Berne, le 19 décembre 2025

Révision partielle de l'ordonnance sur la signalisation routière visant à intégrer les contenus les plus importants de certaines normes techniques dans le droit fédéral de la signalisation routière ;

Rapport sur les résultats de la consultation

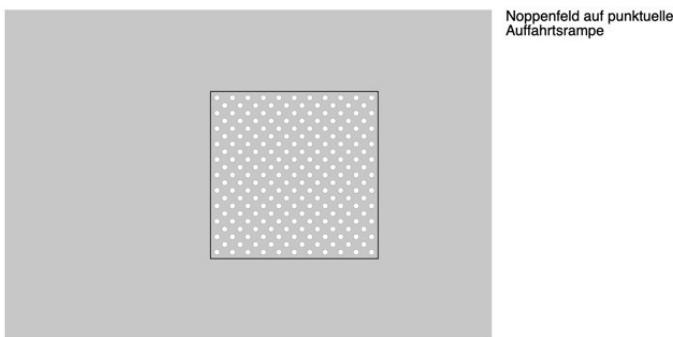
Alors que « les zones de danger étaient mentionnées jusqu'à présent à titre d'exemple », elles deviendraient désormais le seul motif autorisé pour le marquage de zones d'attention et de lignes de sécurité. Cela impliquerait la suppression de la majorité des zones d'attention

actuellement en place, bien qu'elles servent à signaler d'autres éléments : début ou fin d'une ligne de guidage, emplacement d'un mât de feux, point de départ d'une traversée, localisation d'un arrêt de bus, d'un élément de commande, d'un automate ou d'un indicateur de direction tactile.

Lors de la révision de la norme VSS, il a été convenu de préciser que les lignes de sécurité aux arrêts délimitent la zone dangereuse le long du quai. Les délimitations dans l'espace de circulation sont définies dans la norme VSS SN 640 075 « Espace de circulation sans obstacles », et prévoient une différence de niveau par rapport à la chaussée. La norme VSS SN 640 852 précise également depuis sa première édition que les marquages tactilo-visuels ne doivent pas remplacer les bordures détectables tactilement. Ces principes fondamentaux ne doivent pas être modifiés, car cela compromettrait gravement la sécurité des personnes malvoyantes.

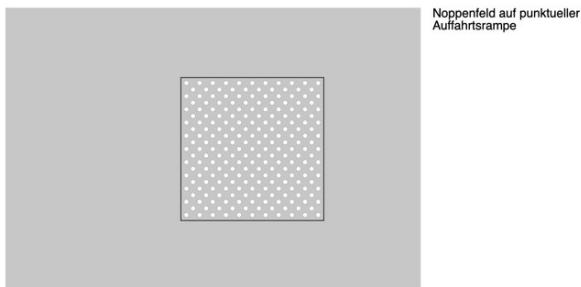
Justification : le symbole avec les raquettes à neige est utilisé et communiqué à l'échelle nationale depuis la publication de la version précédente du guide. Le pictogramme actuel 5.41.3 est difficile à distinguer des autres pictogrammes de mobilité douce (par exemple 5.34.1 Randonnée ou 5.39 Ski de fond).

Proposition : il conviendrait d'examiner l'intégration d'un pictogramme de mobilité Trottinette. Bien que la trottinette soit juridiquement considérée comme un EAV, le pictogramme actuel (patin à roulettes) ne permet pas de signaler de manière adéquate les itinéraires touristiques en trottinette proposés par les remontées mécaniques par exemple. Actuellement, la plupart des prestataires créent leurs propres signalétiques, ce qui n'est pas optimal. Une solution devrait être envisagée dans le cadre de la révision de l'OSR.

Art. 12, al. 2 :

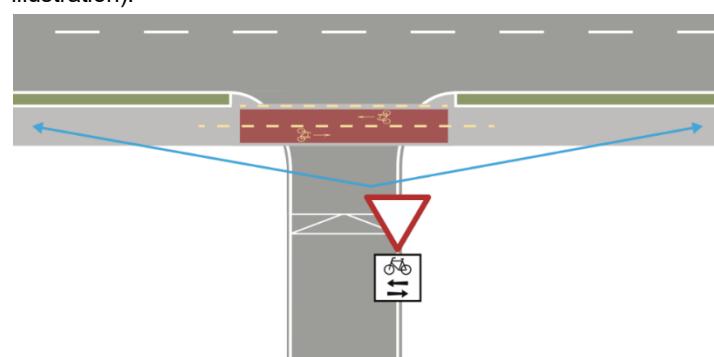
Les empreintes de pas jaunes doivent être apposées des deux côtés de la chaussée à une distance de 10 à 30 cm du bord de la chaussée. Nous partons du principe que les enfants en particulier se positionnent sur ces marques pour mieux observer la traversée. C'est pourquoi nous estimons qu'une distance de 30 à 50 cm par rapport au bord de la chaussée serait plus appropriée.

Mais : Selon l'art. 5, al. 3 de l'ordonnance du DETEC concernant les marques particulières, l'indication de la vitesse maximale dans les zones 30 se compose du mot « Zone » et du chiffre « 30 » en lettres blanches. D'après l'al. 2, ces marques peuvent aussi être apposées sur des routes à orientation trafic qui sont intégrées à une zone 30. Afin de distinguer les routes à orientation trafic des autres routes dans les zones 30, il conviendrait de limiter le marquage de la vitesse maximale sur ces routes au seul chiffre « 30 ».
